监理工程师通知单

工程名称：华直当阳市庙前镇 4*20MWp 地面分布式农光互补光伏发电项目

编号：HZDYM-Q-CZZH-TZ-095

事由：关于 25 区施工质量相关事宜

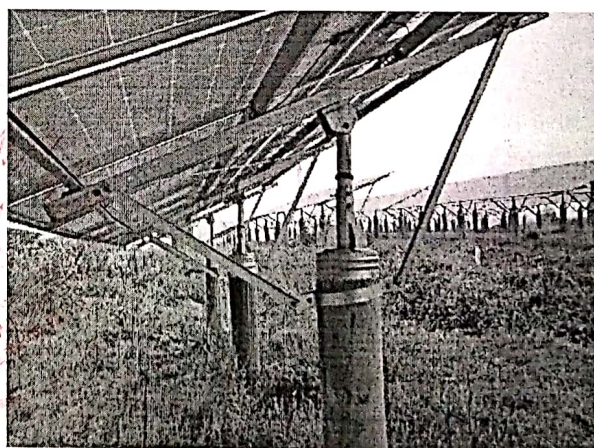
组件压块缺少螺栓未紧固

组件安装倾斜角度不合格

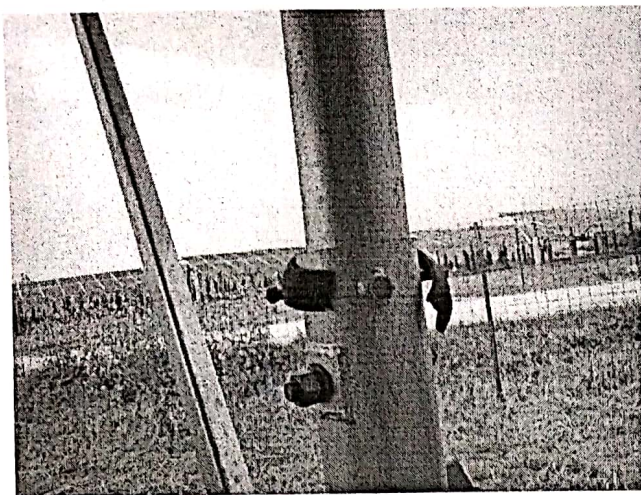
接地扁铁搭接面积不合格

箱逆变平台爬梯除锈防腐未做

箱逆变平台预埋件除锈防腐未做

支架抱箍倾斜未紧固

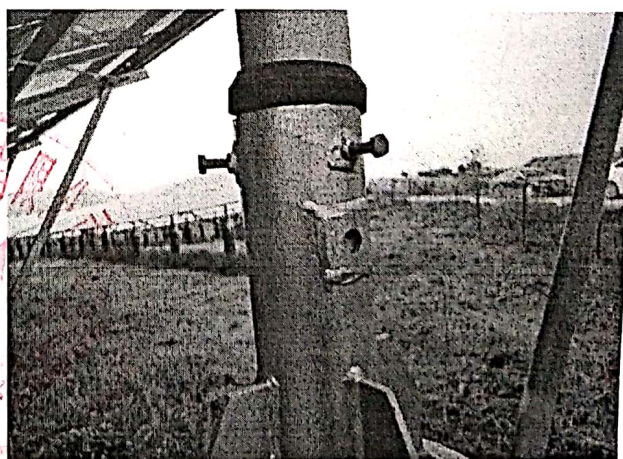
橡胶防水封闭环安装不到位

箱逆变平台爬梯基础未做
